Gemeinde Miltach  
Kötztinger Str. 3  
93468 Miltach  
Lkrs. Cham / Opf.

### 3. Änderung des Bebauungsplanes " HOFÄCKER " - Erweiterung I "

## Deckblatt Nr. 3

### 3. Änderung des Bebauungsplans „Hofäcker – Erweiterung I“

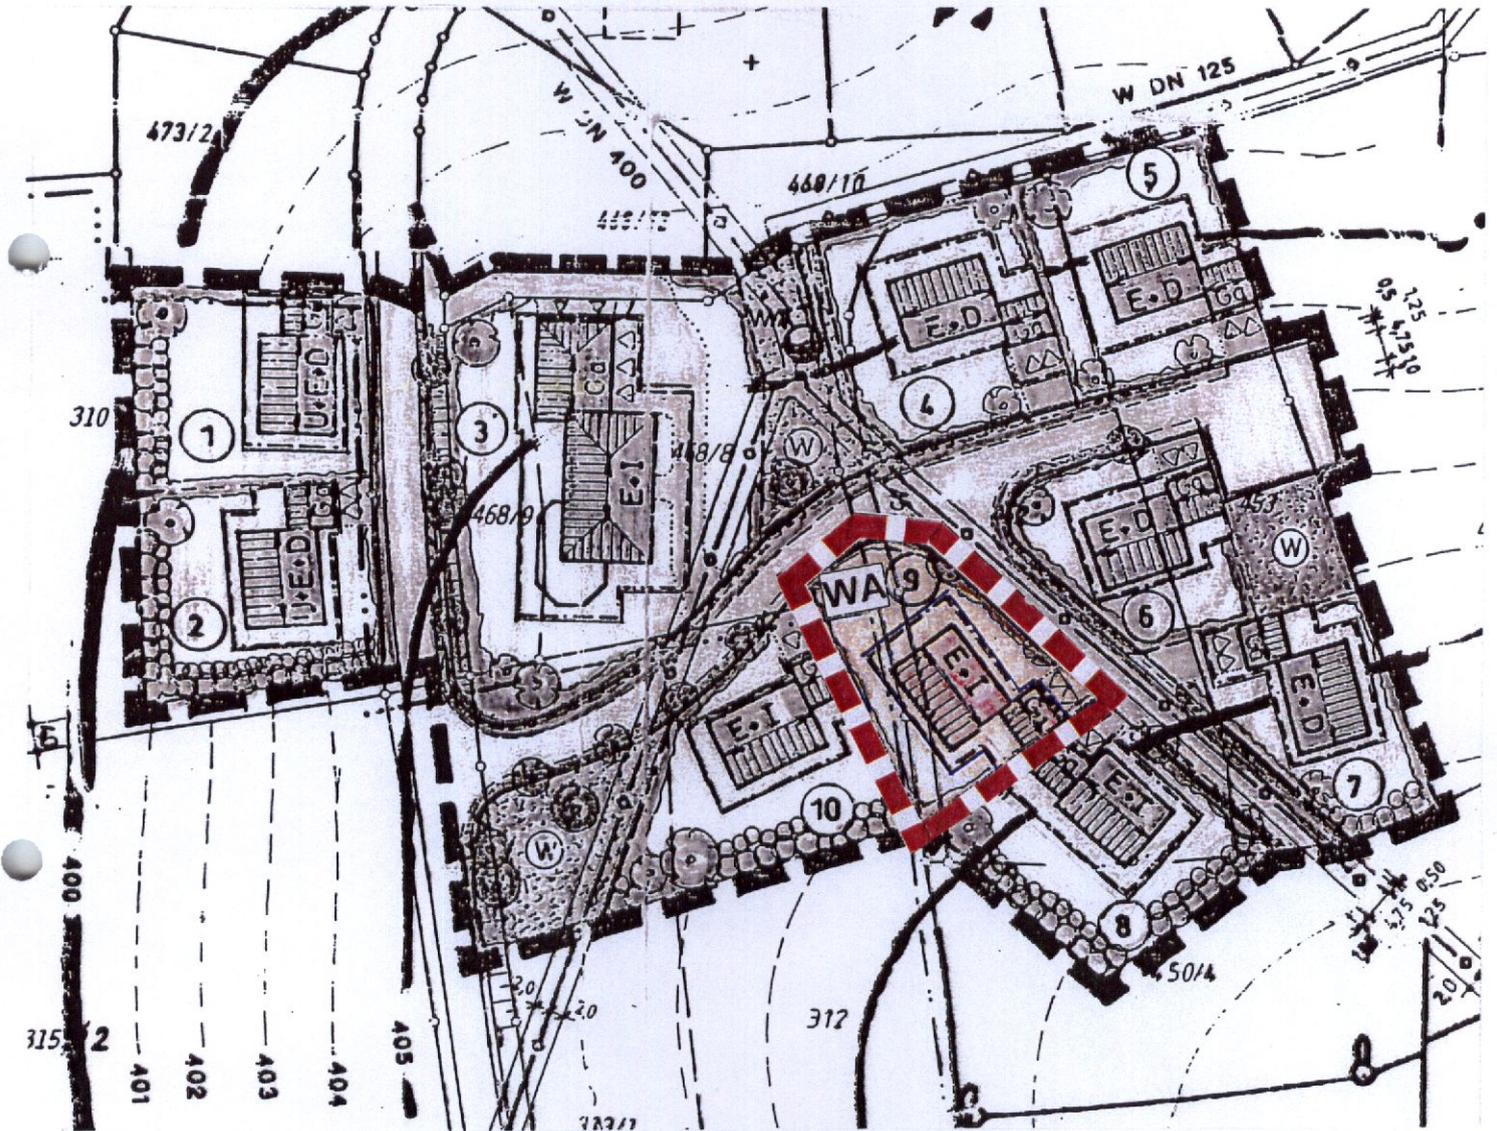
### **I. Änderungen für den Bereich der Parzelle 9:**

Für den Bereich der Parzelle Nr. 9 mit der Fl.Nr. 452/8 Gemarkg. Miltach werden durch das Deckblatt Nr. 3 folgende Festsetzungen geändert:

### **Regelschnitt für Parzelle 9 : M 1:100**

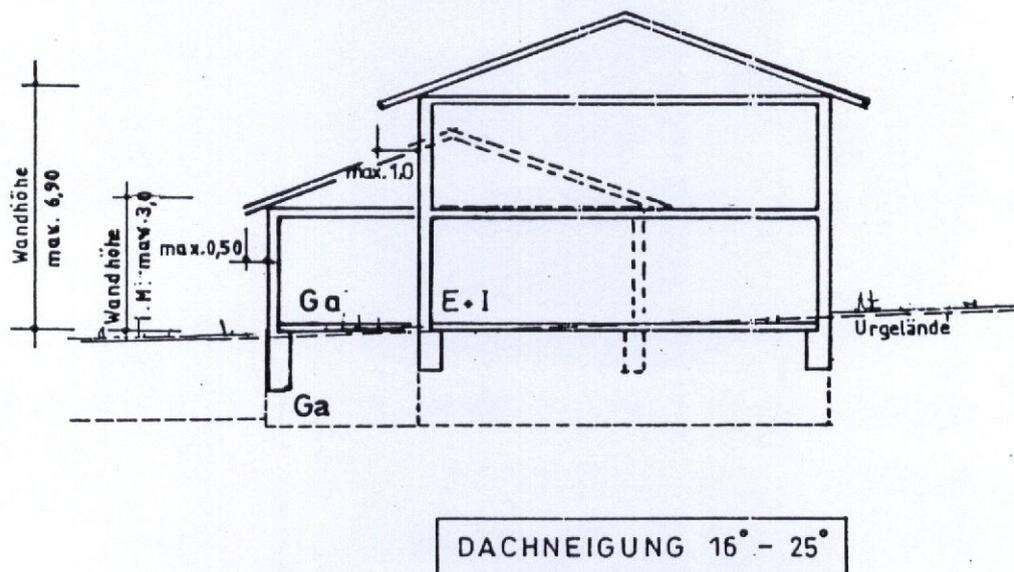
Nr. 2 Bauliche Nutzung: erhält die nachfolgende Fassung:

Die max. zulässigen Geschossflächen sind E + I

Es werden max. 2 Vollgeschosse (II) zugelassen, beschränkt auf max. 2 Wohnungen. Die zulässige Grundflächenzahl (GRZ) beträgt 0,25. Die maximal zulässige Geschossflächenzahl (GFZ) beträgt 0,6.

Nr. 3.1.2 Dachneigung und Kniestockhöhen: erhalten folgende Fassung:

- Die zulässige Dachneigung für das Walmdach beträgt  $16^\circ - 25^\circ$
- Bei E + I ist kein Kniestock zulässig.
